A L'AJUNTAMENT DE BANYOLES

Àrea d'urbanisme de l'Ajuntament de Banyoles

AL·LEGACIONS REFERENT A L'APROVACIÓ INICIAL DEL PLA D'ORDENACIÓ URBANÍSTICA MUNICIPAL DE BANYOLES (PLA DE L'ESTANY)

Nombre d'habitats previstos de 2012 a 2020 en els quatre models o escenaris estudiats en el POUM

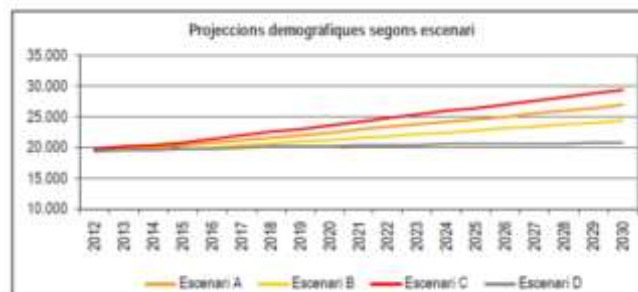
Si a les dades disponibles dels escenaris planificats en el POUM (dades elaborades el 2014) hi apliquen les dades reals de població de l'any 2017, que és de 19397 persones (segons l'IDESCAT) ens situem 600 habitants per sota de la previsió més baixa, que correspon a l'escenari D. Malgrat aquesta dada tan rellevant i evident, l'estudi estableix de forma arbitrària que l'escenari de futur més versemblant es situa entre el B i el C amb una població entre 21.289 i 23.632 l'any 2020, i inferior als 25.000 pel 2030. Està clar que manca una revisió de les previsions, dels escenaris i de les necessitats d'habitatge.

Des de Limnos considerem que l'escenari s'hauria de situar com a mínim entre el B i el D, i per tant proposem:

Proposta. Cal reduir a la baixa totes les previsions d'habitatges necessaris en el marc temporal d'aquest POUM. Algunes de les opcions complementàries a desenvolupar podrien ser:

- Determinar el no desenvolupament dels sectors SUND 01 i SUND03 en el marc temporal d'aquest POUM fet que reduiria significativament la construcció d'habitatges.
- Reduir el sostre d'edificació als sectors SUD2 i SUD3 dels actuals 0,3 i 0,35 a 0.25 o 0.2 m2st/m2s de sostre màxim edificable, el SUD1 i SUD05 passar de 0,5 a 0,3 o 0,4 m2st/ m2s i el SUD4 passar de 0,4 a 0,35 o 0,3 m2st/m2s.
- El traspàs cronològic del desenvolupament dels sectors SUD4 i SUD5 al segon sexenni i els SUD 2 i 3 al tercer sexenni.

SUD05

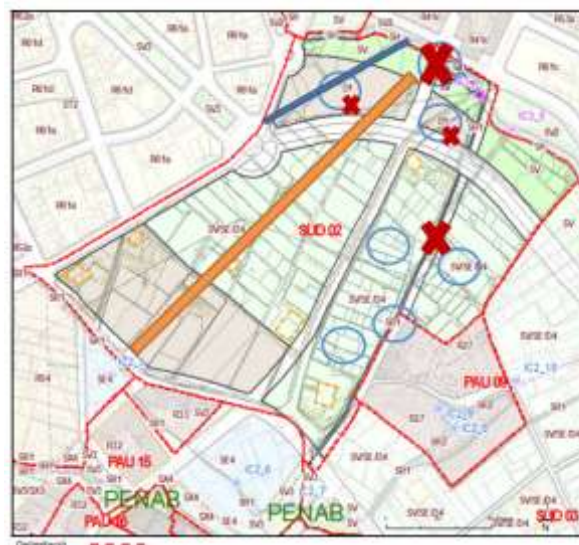
És una zona susceptible d'inundació segons estudi d'inundabilitat. Caldria que els responsables municipals signessin un document fent-se responsables dels danys causats a les edificacions autoritzades en aquesta zona en cas d'inundacions futures.

- En tot cas caldria ampliar la zona SV i eliminar tot el sector D3 en trobar-se en zona inundable.
- Aquesta peça hauria de ser desenvolupada conjuntament amb SUD04, per tal de garantir la uniformitat de criteris en el temps i per complir en l'edificabilitat prevista.

Cal que la mota es realitzi el més allunyada de la riera possible per generar zones inundables i aprofitar per reperfil·lar els marges de la riera i afavorir la seva naturalització.

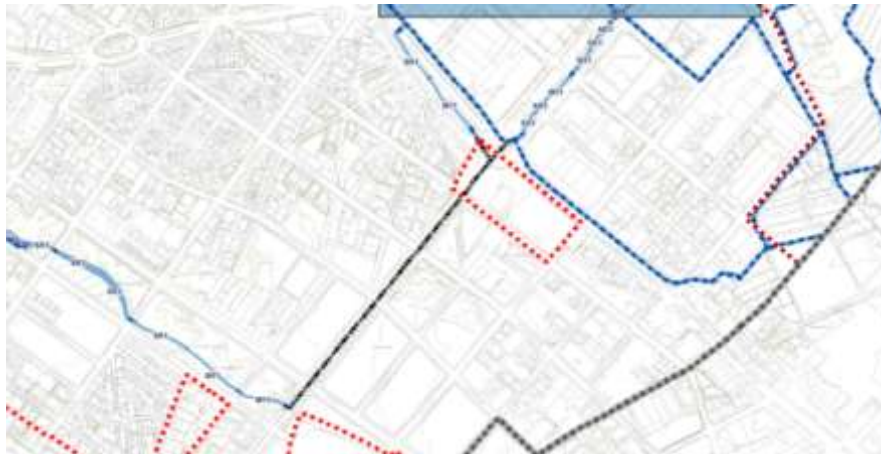
El sector SUND01 preveu la urbanització de la vall i per on passa un torrent temporal, amb el risc de impermeabilització de la zona i generació de conflictes d'inundació aigües avall.

- Excloure el SUND01 de l'àrea urbanitzable del POUM o reduir-ne l'edificabilitat aprofitant les previsions massa elevades de creixement (veure punt 1).
- Incloure en el text de les fitxes SM06 i SUND01 la incorporació dels aspectes o directrius que marqui el Pla especial de Recs (PER). Entenem que el PER hauria de també incorporar el rec de Guèmol, tot i que pel que es desprèn del text del POUM sembla que no sigui contemplat.
- Conservar una part dels camps, conreus i hortes associats al rec de Guèmol al voltant de l'església de Guèmol, pel que, a més de considerar positiva la conservació de part dels horts dins la clau SV (color verd), també cal conservar la part de conreus que es delimiten en el mapa (color vermell).
- Catalogar el rentador i bassa com a valor patrimonial d'interès municipal.
